# Ändringar efter granskning av järnvägsplan 3

Lommabanan (Kävlinge–Arlöv), Etapp 2, Alnarp,  
Lomma kommun, Skåne län  
2024-11-29

Dokumenttitel: PM Ändringar efter granskning av järnvägsplan

Figur 7. Undersökt bullerskyddsskärm i södra Lomma. Lila delsträcka går på befintlig järnvägsbro. Bakgrundskarta: Lantmäteriet, min karta

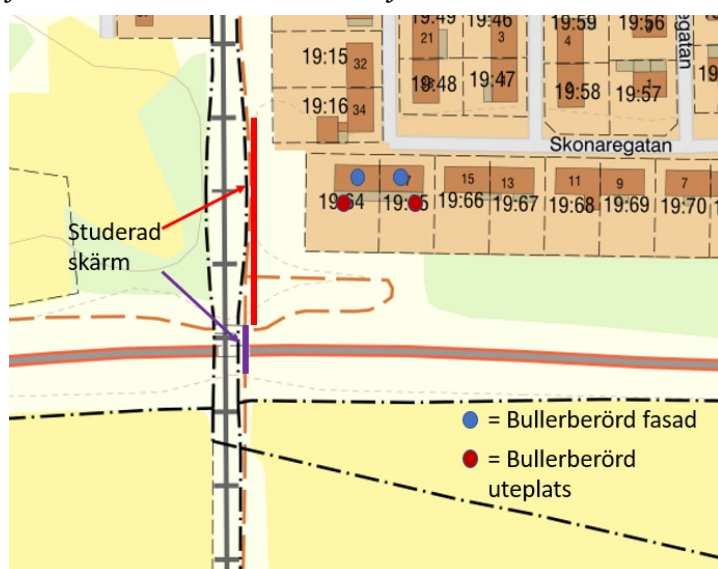
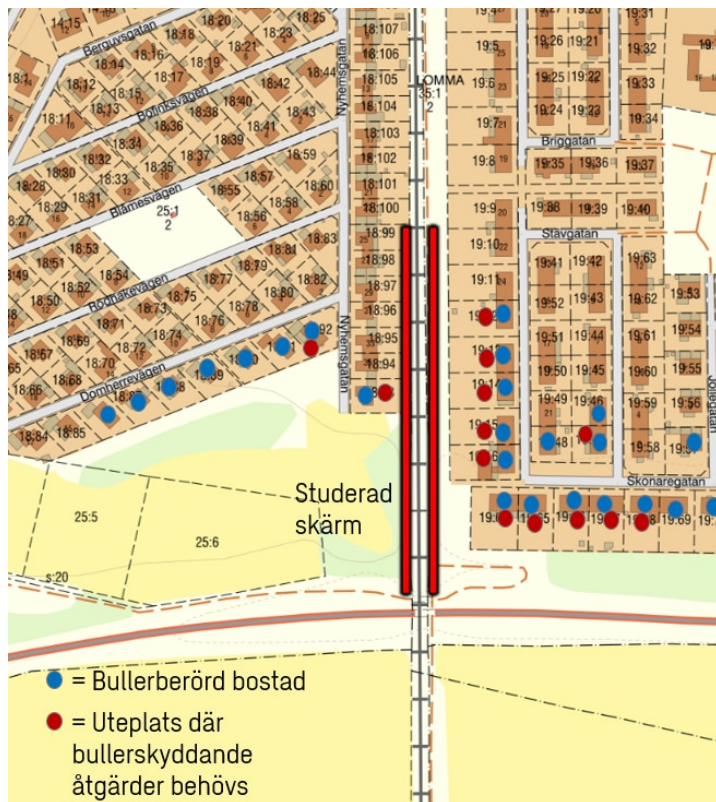
Avsnitt 4.2.3.2 Bullerskyddsskärmar i Södra Lomma (f.d. 4.2.2.2) har ändrats från:

Till:

Figur 5. Undersökt bullerskyddsskärm i södra Lomma. Lila delsträcka går på befintlig järnvägsbro. Bakgrundskarta: Lantmäteriet, min karta

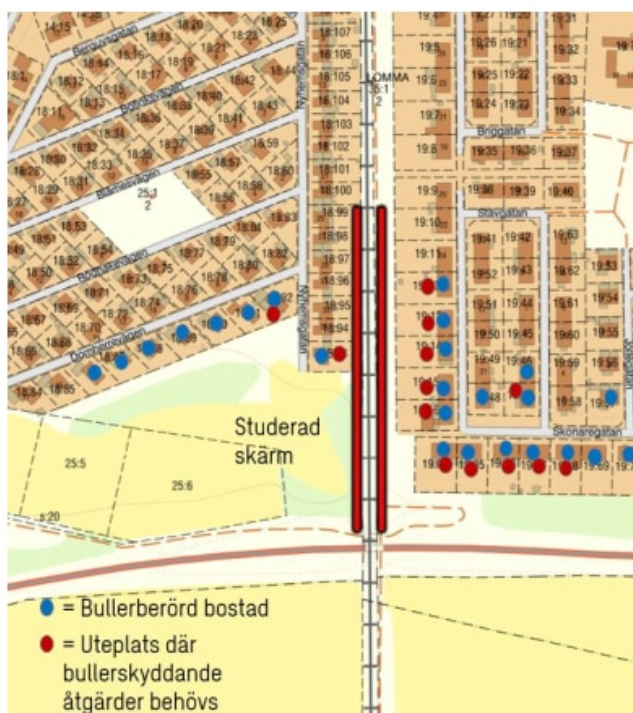
Till:

Figur 5. Undersökt bullerskyddsskärm i södra Lomma. Bakgrundskarta: Lantmäteriet, min karta.

Figur 3 Utsnitt från plankarta LB2-00-110-03-001 med redovisning av spärrstaket markerat med rött moln.

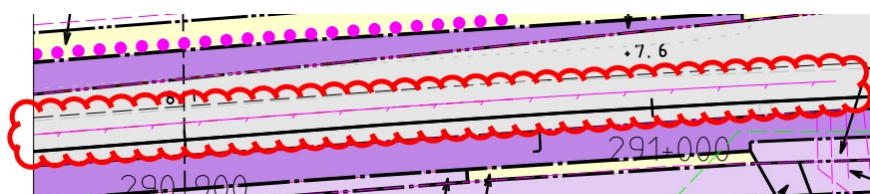
Plankarta LB2-00-110-03-001 och LB2-00-110-03-002 har kompletterats med spärrstaket mellan plattformarna. Spärrstaket har även lagts till i teckenförklaringen. Förändringen ger ingen ytterligare påverkan på fastigheter eller rättigheter.

Figur 6 Utsnitt från plankarta LB2-00-110-03-001 med redovisning av stängsel markerat med rött moln.

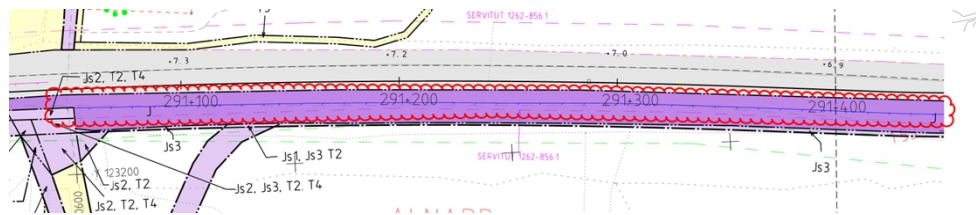
Plankarta LB2-00-110-03-001, LB2-00-110-03-002 och LB2-00-110-03-003 har kompletterats med redovisning av stängsel på den östra sidan av järnvägen.

Figur 9 Utsnitt från plankarta LB2-00-110-03-001 med ny yta med servitut markerat med rött moln.

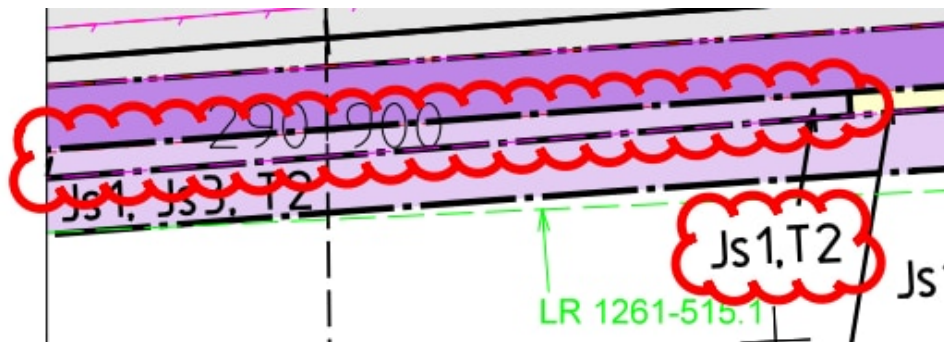
Plankarta LB2-00-110-03-001 och LB2-00-110-03-002 har kompletterats med servitut för serviceväg (Js1) för att säkerställa åtkomst till den västra plattformen för service och underhåll. Ändringen påverkar fastigheten Lomma Alnarp 1:1 med ytterligare cirka 370 kvadratmeter servitutsrätt.

Figur 11 Utsnitt från illustrationskarta LB2-00-114-03-001 med redovisning av spärrstaket markerat med rött moln.

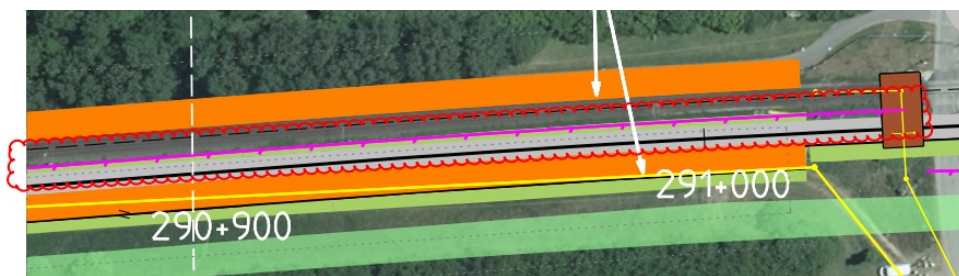
Illustrationskartorna LB2-00-114-03-001 och LB2-00-114-03-002 har kompletterats med spärrstaket mellan plattformarna. Spärrstaket har även lagts till i teckenförklaringen. Förändringen ger ingen ytterligare påverkan på fastigheter eller rättigheter.

Figur 14 Utsnitt från illustrationskarta LB2-00-114-03-002 med redovisning av förlängning av stängsel markerat med rött moln.

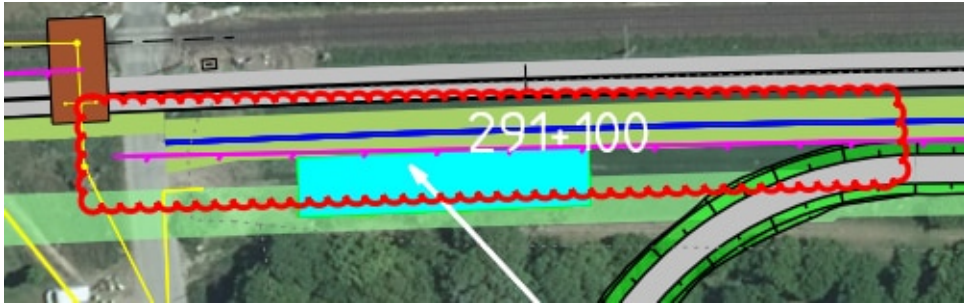
I illustrationskarta LB2-00-114-03-002 har utbredningen av stängsel justerats i anslutning till Sundsvägen.

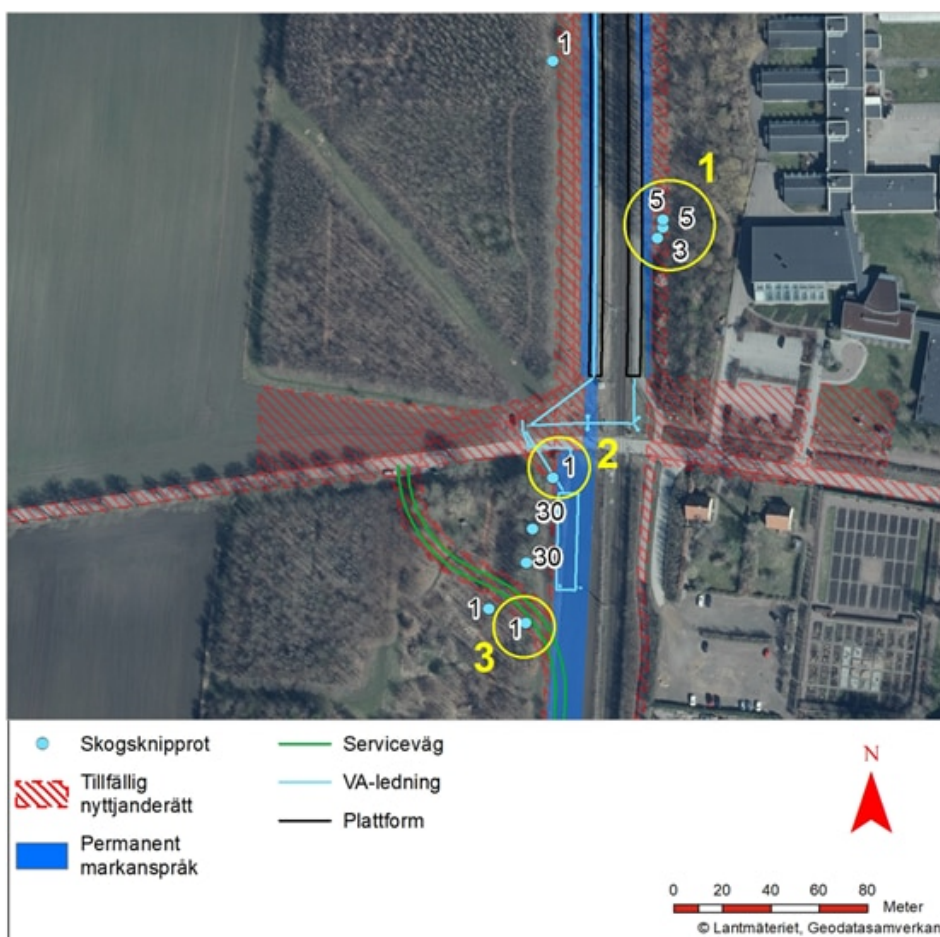
I avsnitt 5.4.3. Naturmiljö har ett nytt stycke med karta lagts till efter det andra stycket enligt nedan.

Vid den riktade inventeringen mot orkidéer hittades flera bestånd av arten skogsknipprot (Figur 17/figur). Totalt påverkas cirka 15 plantor av skogsknipprot av utbyggnaden. Påverkan på plantorna bedöms inte kunna undvikas och en artskyddsdispens kommer sökas för att få lov att flytta plantorna västerut till Västerskog (i området söder om Sundsvägen), där arten växer redan idag. Bedömning görs av biolog att ingen påverkan sker på bevarandestatusen varken nationellt, regionalt eller lokalt om skyddsåtgärd i form av flytt av plantor vidtas.

Figur 15 Utsnitt från plankarta LB2-00-110-03-002 med markanspråk för servicevägens tidigare dragning i anslutning till Sundsvägen.

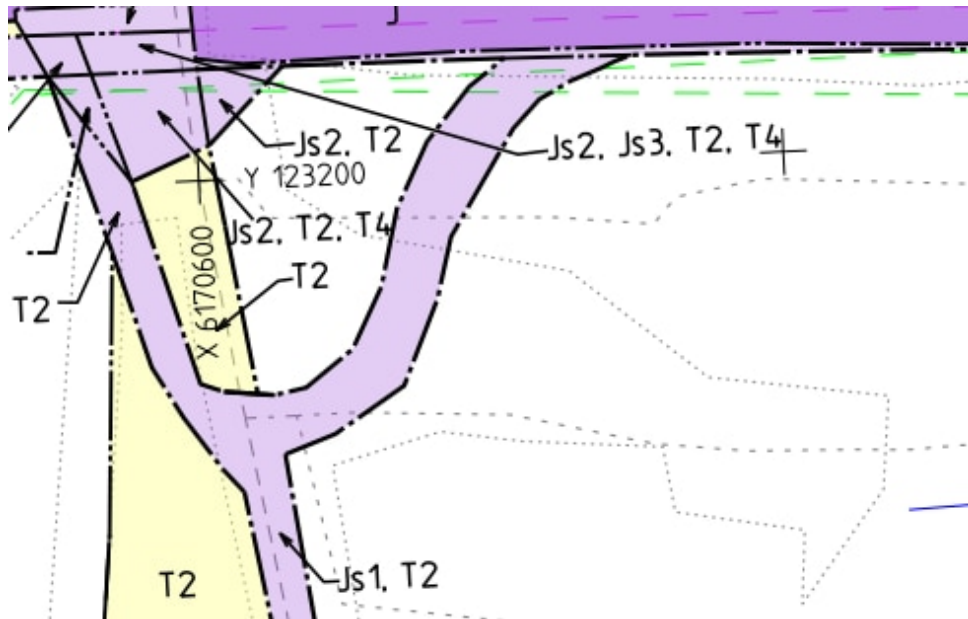
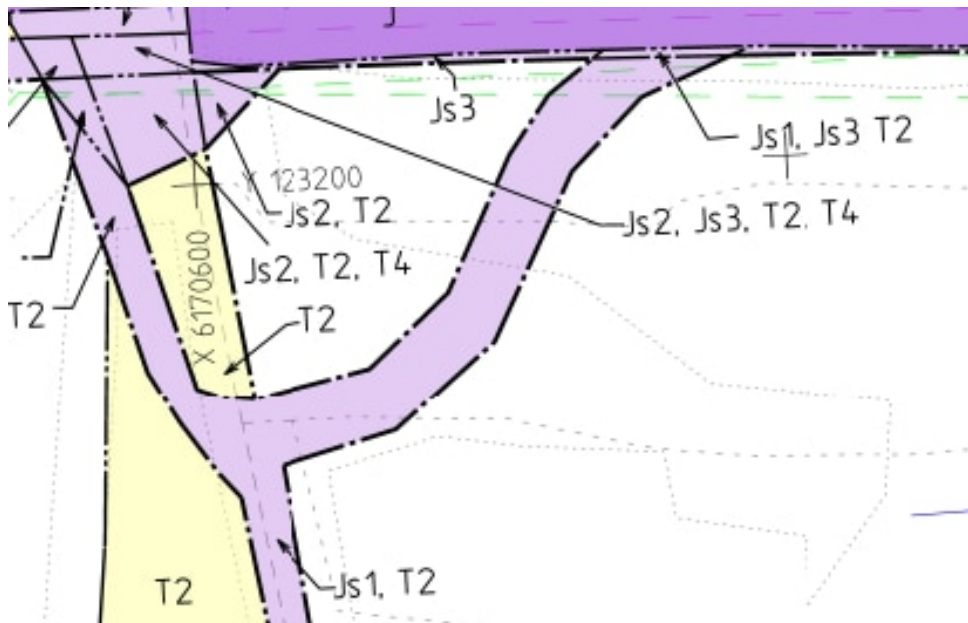
Plankarta LB2-00-110-03-002 har justerats avseende servicevägens anslutning till Sundsvägen i syfte att begränsa påverkan på fridlysta arter.

Figur 17 Utsnitt från illustrationskarta LB2-00-114-03-002 med markanspråk för servicevägens tidigare dragning i anslutning till Sundsvägen.

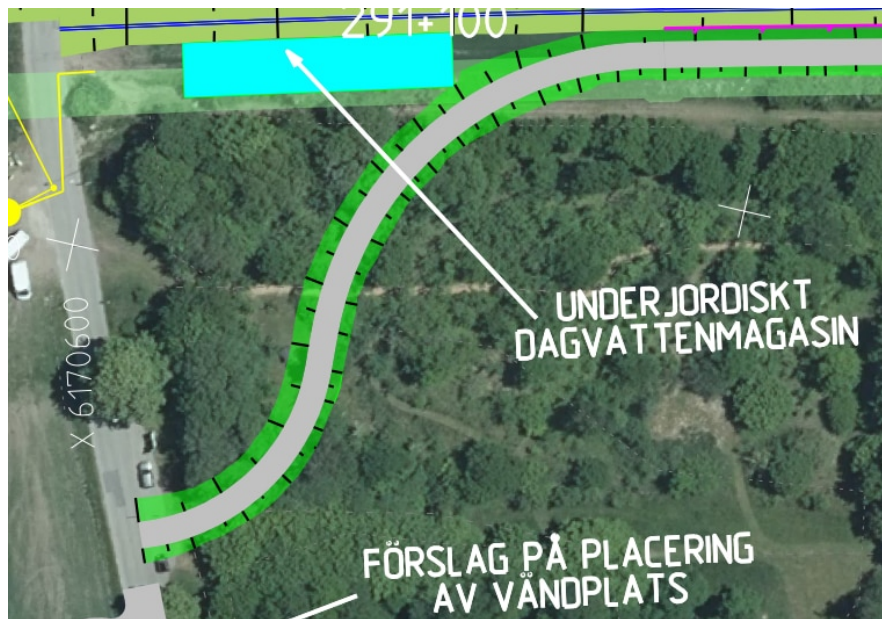
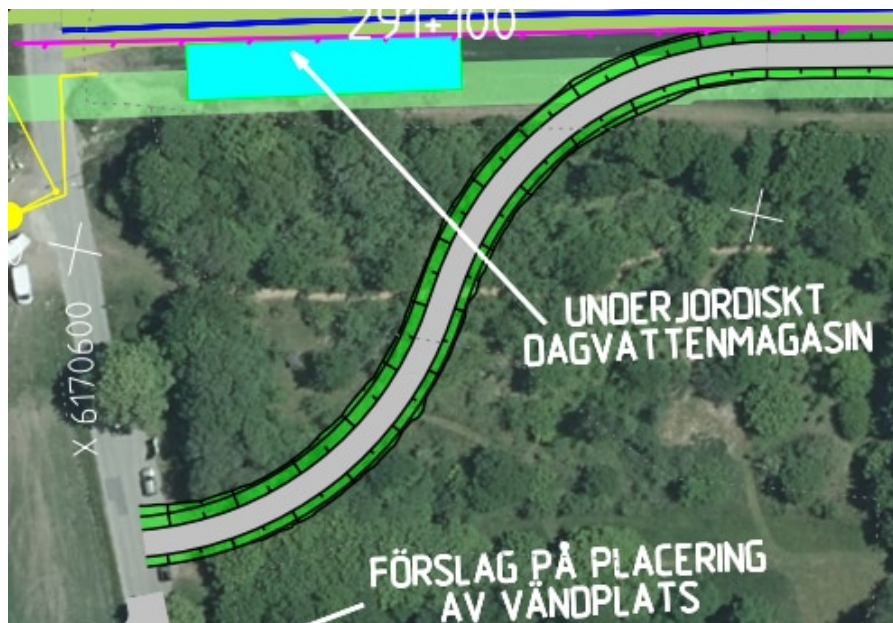
Illustrationskarta LB2-00-114-03-002 har justerats avseende servicevägens anslutning till Sundsvägen i syfte att begränsa påverkan på fridlysta arter.
